RZUT DACHU

RYSUNEK NINIEJSZY
ZASTĘPUJE RYSUNEK NR A5

PROKONBUD Pracownia Projektowa mgr inż. Tadeusz Lato Lublin ul. Szelburg Zarembiny 16 tel. 81 744-90-84, 697 707 450	
Obiekt: BUDYNEK LABORATORIUM TECHNOLOGICZNEGO WRAZ Z NIEZBEDNĄ INFRASTRUKTURĄ TECHNICZNĄ; Barak 6, 21-002 Jastków; dz. Nr 33/13, 33/14, obr. 1-Barak jedn. ewid. 060907_2 Jastków	
Inwestor: SIGMA S.A. 21-002 Jastków, ul. Barak 6	
Projektował: mgr inż. arch. Marek Podolak spec. arch.	Data : 09.2020
Sprawił: mgr inż. arch. Rafał Wesołowski spec. arch.	Skala : 1:100
Temat: RZUT DACHU	
Nr rys.: A5/Z

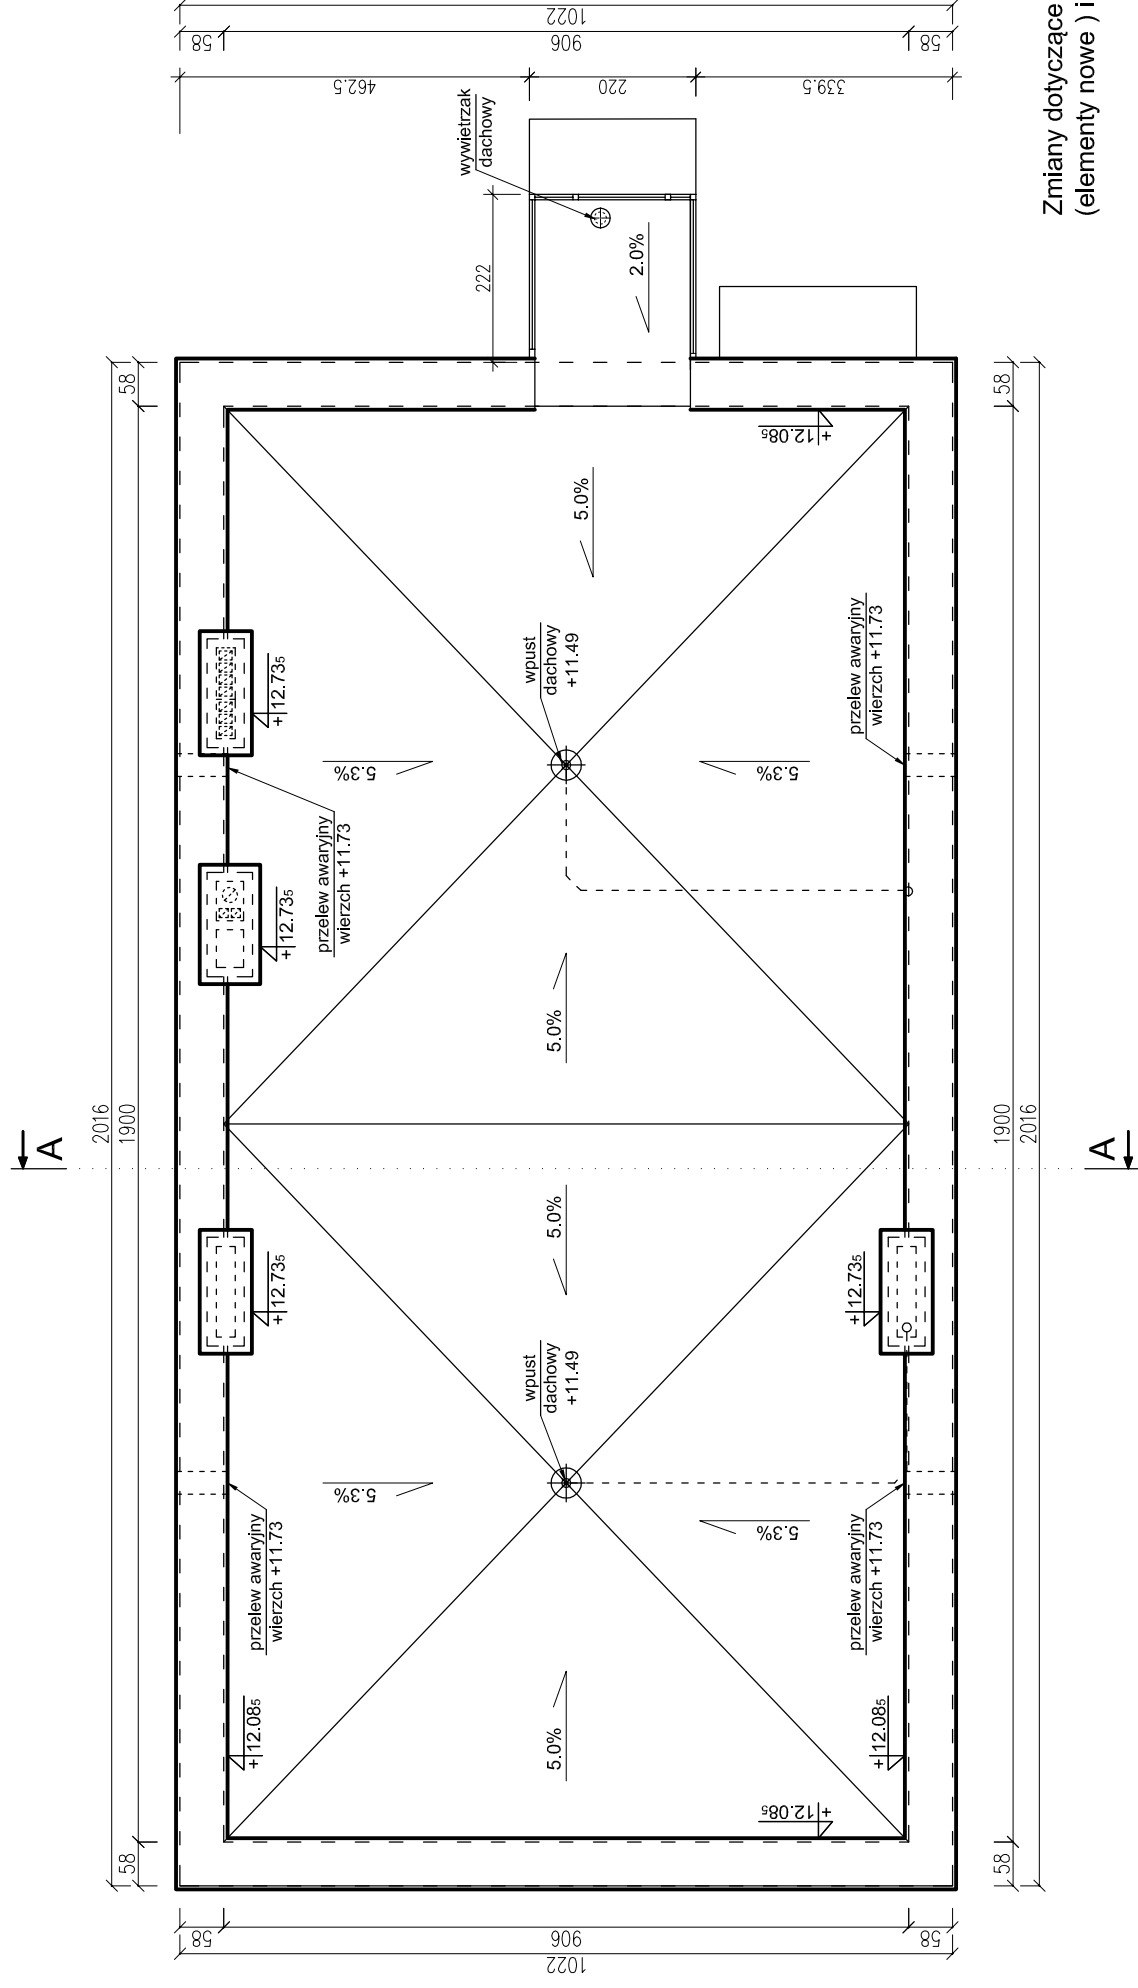
Zmiany dotyczące projektu zamiennego naniesiono kolorem czerwonym (elementy nowe) i żółtym (elementy do likwidacji).
